改善箇所説明図

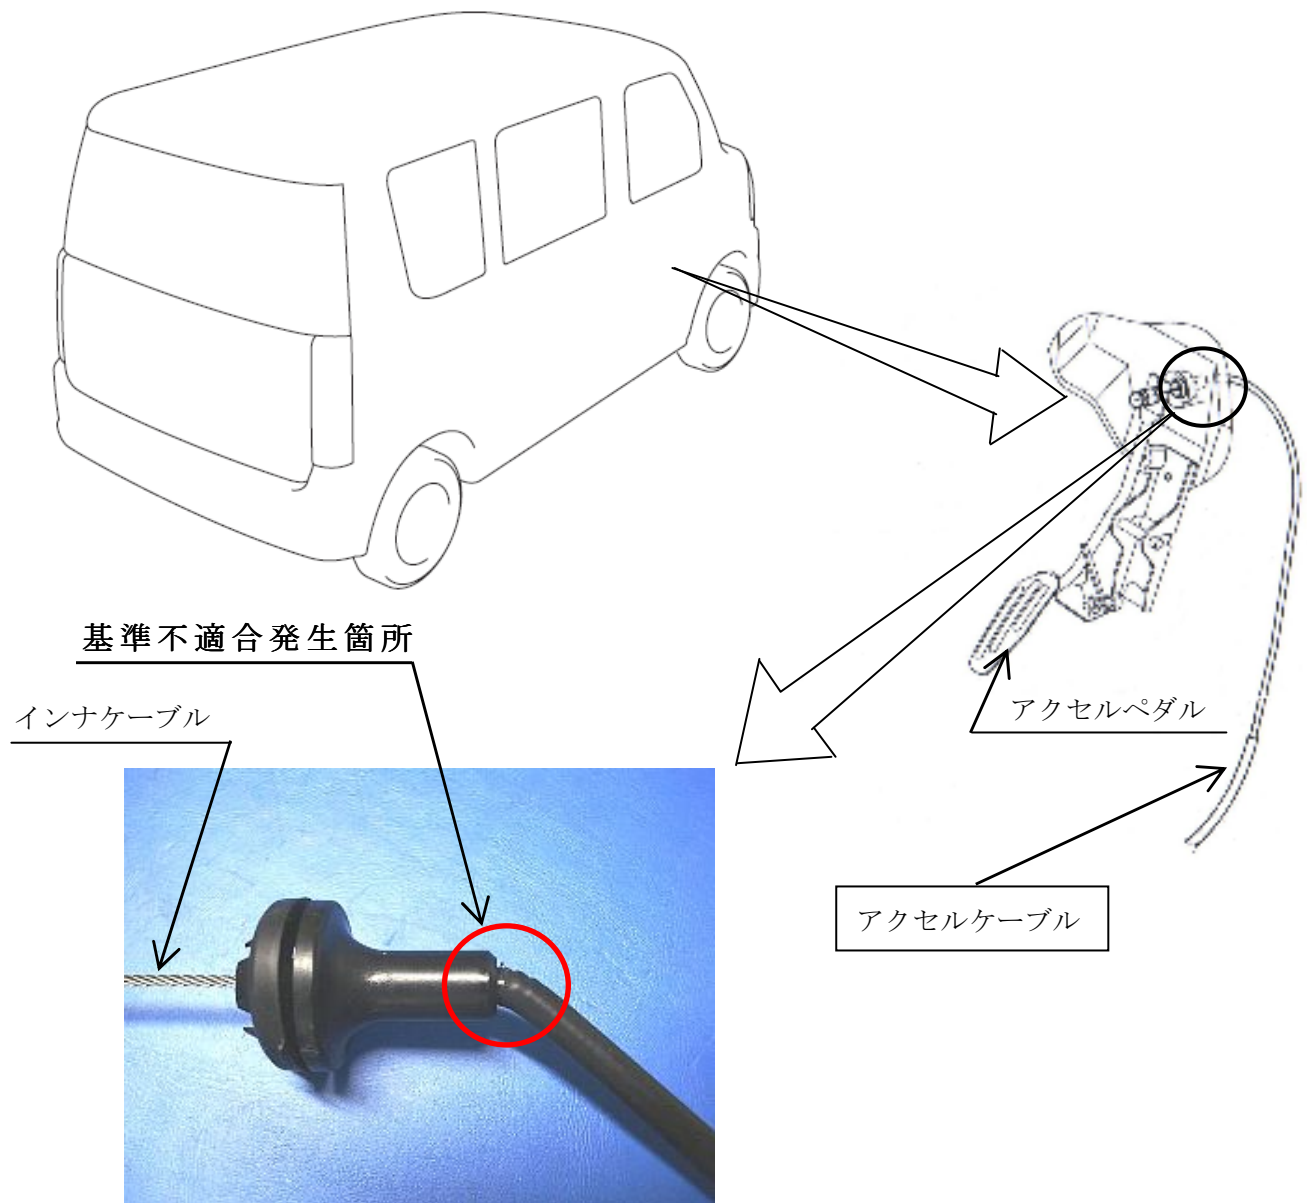
アクセルケーブルの組付け工程において、作業者の組付け方法が不適切なため、アクセルケーブルが折れ曲がったものがある。そのため、そのまま使用を続けると当該ケーブルのインナケーブルが損傷し、最悪の場合、アクセルペダルを戻してもエンジン回転が下がらなくなるおそれがある。

全車両、アクセルケーブルを新品に交換する。
